沙田區議會
交通及運輸委員會

政府部門及有關機構就上次會議所議事項的回覆

4. 有關 T4 號主幹路工程的補充資料 (會議記錄 TT 1/2019 第 107(d)段)

回應於 2019 年 2 月 21 日交運會會議上的意見

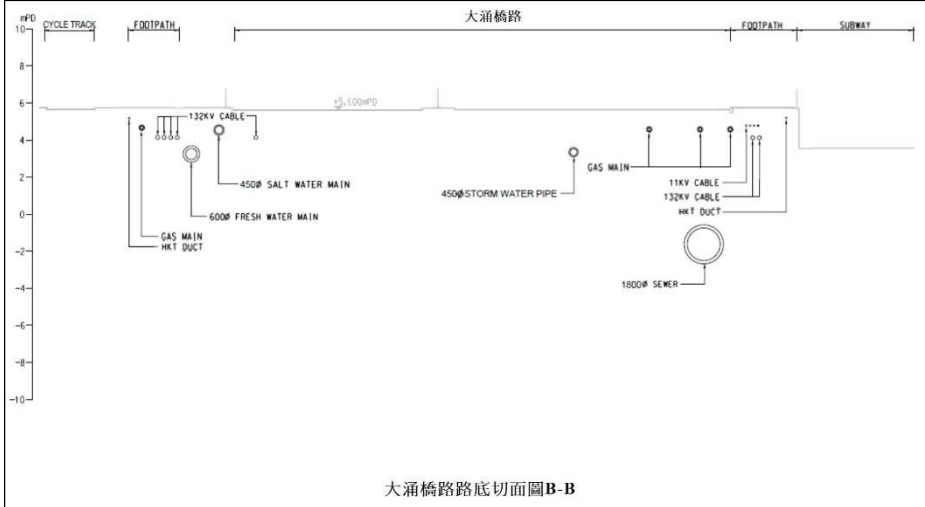
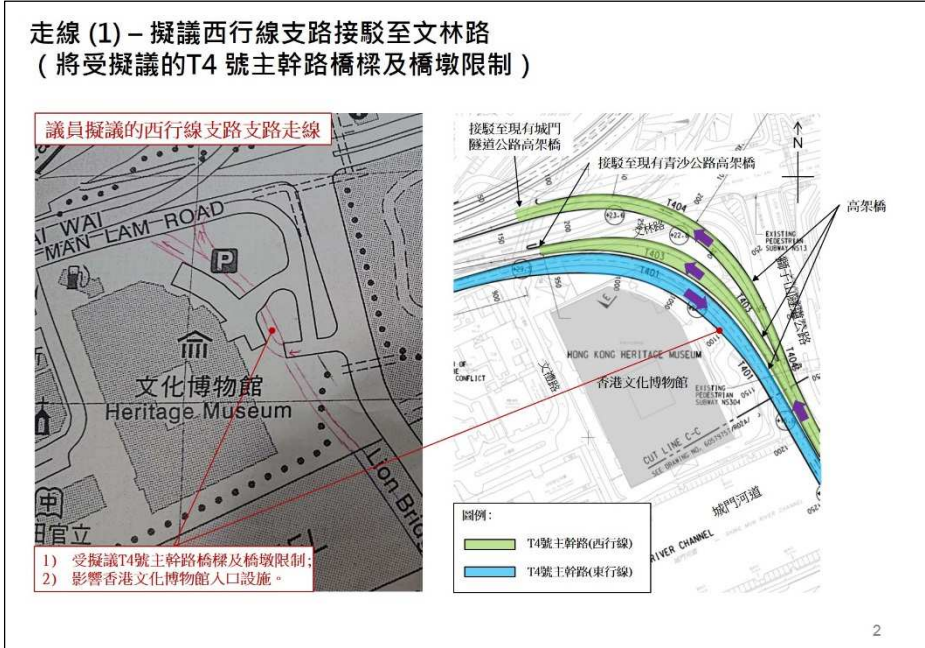
- T4號主幹路西行線連接大涌橋路受制地底藏有大量公共設施
- 有關T4號主幹路西行線增設支路出口連接文林路建議(會議記錄TT 1/2019第103(b)段)

討論和議員意見	土木工程拓展署回應
<p>T4號主幹路西行線連接大涌橋路受制地底藏有大量公共設施</p>	<p>在文件 TT 6/2019 附件二的圖三上，我們加設以下大涌橋路的切面圖 A-A 及 B-B。從這兩個切面圖可見，大涌橋路路底有大量公用設施。</p> <div data-bbox="497 779 1428 1429" style="border: 1px solid black; padding: 10px;"> <p style="text-align: center;">走線 (2) (方案一) – 擬議西行線支路接駁至大涌橋路(北行線)</p> <p>考慮一： 只能經大涌橋路(北行線)往沙田鄉事會路及沙田圍路，未能直接前往乙明邨、博康邨或往大圍方向</p> <p>考慮二： 為避開現有私人地段，行車道路線要盡量向南移至現時行人路及單車徑地底</p> <p>考慮三： 沿行車道路線(即現有行人路及單車徑地底)鋪設了13.2萬伏特電纜、中壓煤氣管、電話線、雨水管及1800毫米直徑污水管，這些地下公用設施需要大規模改造重置</p> <p>考慮四： 需要擴闊大涌橋路(北行線)以容納支路出口行車線，現有城門河第一海濱花園部分範圍將會被佔用，而灑源橋平台結構或需部分重建</p> <p>考慮五： 將要重置現有城門河第一海濱花園旁的巴士站</p> <p>考慮六： 現有連接乙明邨及城門河畔的行人隧道結構或需部分重建</p> <p>考慮七： 現有曾大屋遊樂場的網球場會受工程影響，需要臨時封閉及重建</p> <p>圖例： █ 擬議支路 █ T4號主幹路(西行線) █ 私人地段</p> </div> <p style="text-align: center;">文件 TT 6/2019 附件二 圖三：擬議支路接駁至大涌橋路(北行線) - 方案一</p> <div data-bbox="497 1594 1428 2049" style="border: 1px solid black; padding: 10px;"> <p style="text-align: center;">車公廟路路底切面圖A-A</p> </div> <p style="text-align: center;">切面圖 A-A</p>

討論和議員意見	土木工程拓展署回應
	<p style="text-align: center;">土木工程拓展署回應</p>  <p style="text-align: center;">大涌橋路路底切面圖B-B</p> <p style="text-align: center;"><u>切面圖 B-B</u></p>
<p>建議增設西行線支路出口連接文林路</p>	<p>我們審視了三個不同走線連接文林路(走線(1)-(3))。此外，我們亦審視了一個走線連接獅子山隧道公路(南行線)(走線(4))。</p>
	<p style="text-align: center;"><u>走線(1) - 擬議西行線支路接駁至文林路</u></p>  <p style="text-align: center;"><u>圖一：擬議支路接駁至文林路(走線(1))</u></p> <p>(一) 擬議支路將受擬議 T4 號主幹路東行線橋樑及橋墩限制；及</p> <p>(二) 擬議支路將影響及須重置香港文化博物館現有的入口設施。</p>
